## 改善箇所説明図

フロントブローモーター

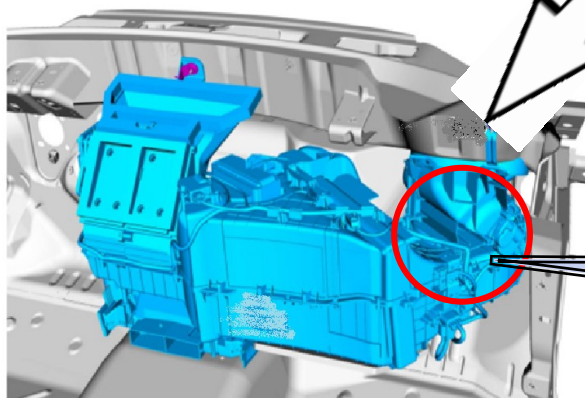
空調装置のフロントブローモーターにおいて、ブラシホルダーの固定が不適切であったため、ブラシスプリングが外れブラシがモーターケースに短絡することがある。そのため、フロントブローモーターが停止し、そのまま使用を続けると導通している接点部が発熱し続けることによりブラシホルダーが溶損し、最悪の場合、火災に至るおそれがある。

全車両、フロントブローモーターを対策品に交換する。

識別：フロントドア右側のドアチェックリンクボルトに黄色ペイントを塗布する。
